Ministero dell' Ambiente e della Sicurezza Energetica

Parere n. 768 del 23 giugno 2023

Progetto:	<p><i>Verifica di Ottemperanza ex artt. 166 e 185 cc. 4 e 5 del Dlgs 163/2006 e Piano di Utilizzo ai sensi del D.P.R. 120/2017</i></p> <p>Linea ferroviaria AV/AC Torino-Venezia: lotto funzionale tratta AV/AC Verona – Padova - Nodo AV/AC di Verona est</p> <p><i>IDVIP: 8645</i></p>
Proponente:	<p><i>Rete Ferroviaria Italiana S.p.A.</i></p>

Figura 2 Ubicazione indagini ambientali lungo linea

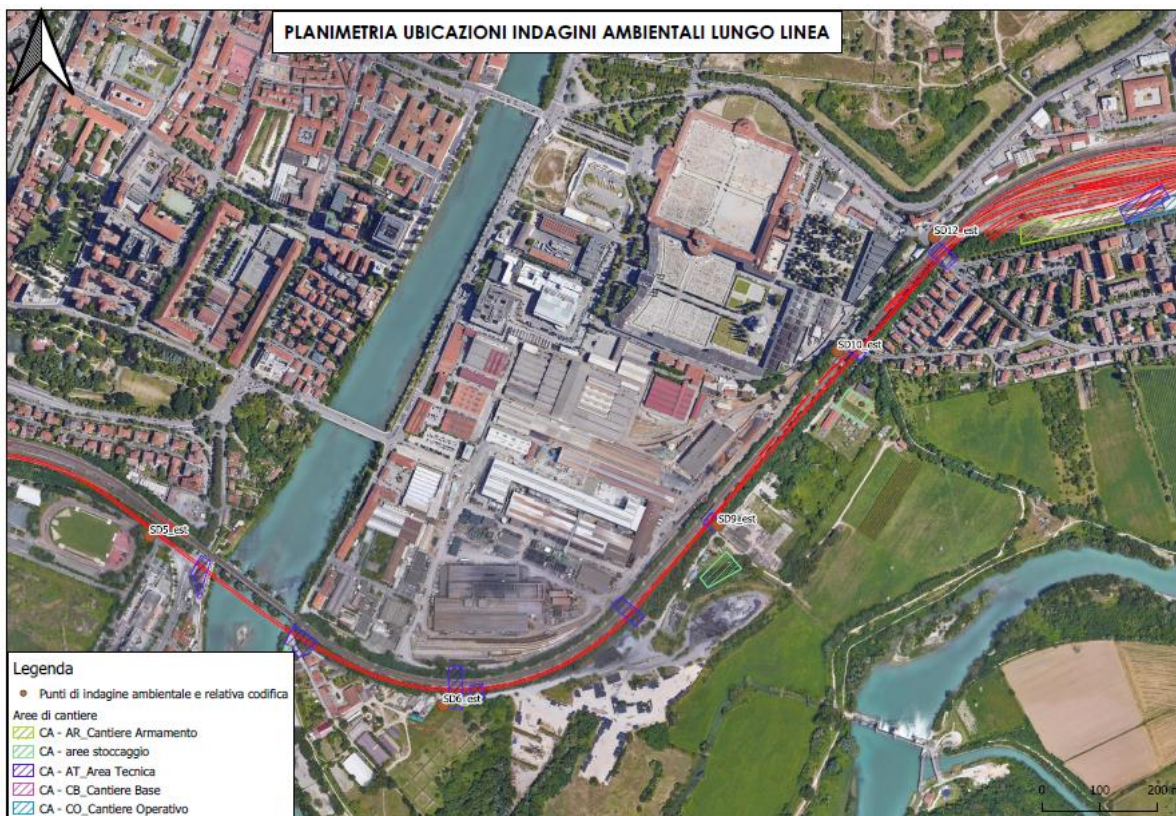
CONSIDERATO che la caratterizzazione ambientale dei materiali di scavo è stata effettuata in fase di Progetto Definitivo, atte a definire lo stato qualitativo dei materiali da scavo provenienti dalla realizzazione delle opere lineari all'aperto e la corretta gestione degli stessi, ai sensi del D.P.R.120/2017 e della Delibera SNPA 54/2019 relativamente ai grandi cantieri. Nell'elaborato "IN1A10D69SHTA0000001A_PUT-SCHEDA SITI DI PRODUZIONE" sono riportati la rappresentazione grafica dei punti di campionamento, le tabelle riepilogative e relativi rapporti di prova delle indagini di caratterizzazione ambientale svolte.

CONSIDERATO che, ai sensi di quanto previsto dal punto 4 dell'Allegato 5, sono stati prelevati n. 13 campioni di terre e rocce da scavo (da cassetta catalogatrice) in corrispondenza dei punti riportati in figura precedente, per successiva caratterizzazione ambientale secondo quanto previsto dalla Tabella 4.1 del D.P.R. 120/2017 e confronto con i limiti della Tab. 1 All. 5 al Titolo V della Parte IV D.Lgs. 152/06 e s.m.i. in
